Anfragenbeantwortung

10. ordentliche öffentliche/nicht öffentliche Sitzung des Ausschusses für Bau- und Stadtentwicklung, Umweltschutz und Verkehr am 25.11.2025

6.3. Kreisverkehr Frankenfelder Chaussee

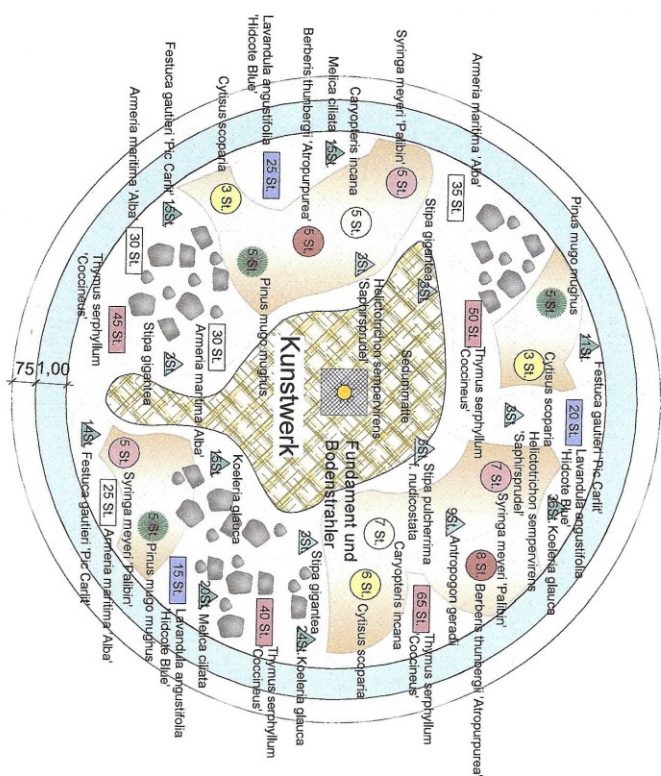
Frau Dr. Jürgen kritisiert das „Schotterbeet“, das im Kreisverkehr in der Frankenfelder Chaussee angelegt worden sei. Sie fragt, wie es mit dem Klimaschutz- und Energiekonzept vereinbar ist, das den Rückbau von Schotterbeeten als Aktionsschritt beinhalte.

Die Flächengestaltung erfolgte im Zusammenwirken mit dem Ingenieurbüro IDAS. Dabei wurden vier Ziele verfolgt:

1. Eine flächige Gestaltung / Begrünung
2. Geringer Pflegeaufwand – erforderlich wegen der schlechten Erreichbarkeit – Verkehr um den gesamten Kreisverkehr ohne Abstellmöglichkeiten von Fahrzeugen zur Pflege oder Bewässerung, kein Wasseranschluss
3. Verhinderung der Überfahrbarkeit mit Kfz – bereits passiert
4. Unterbrechung der Sichtachse der Fahrbahnen durch die Bepflanzung

Der Aufbau der Pflanzflächen wurde so gewählt, dass durch das Einbringen einer entsprechenden Bodenschicht eine maximale Wasserspeicherung ermöglicht wird. Um ein oberflächliches Abfließen des Regenwassers zu verhindern, wurde auf das Abdecken der Fläche mit Rindenmulch verzichtet. Damit entfällt auch die jährliche Erneuerung der Abdeckung. Stattdessen wurde Flussskies verwendet. Er ermöglicht eine 100%ige Speicherung/Versickerung, ohne einen Abfluss des anfallenden Regenwassers auf die Fahrbahn des Kreisverkehrs.

Insgesamt wurden auf der Fläche 608 Gehölze, Stauden und Gräser gepflanzt. Die Aufteilung erfolgte flächig und ist im Lageplan abgebildet. Bei der Pflanzenauswahl wurde auf einen hohen ökologischen Wert geachtet, wodurch diese Pflanzen eine Nahrungsgrundlage für Vögel und Insekten bilden.

Zur Gestaltung eines naturnahen Areals und zur Verbesserung der Erkennbarkeit der Fläche wurden Findlinge eingebaut. Das soll auch das beabsichtigte und unbeabsichtigte Durchfahren des Innenkreises erschweren.
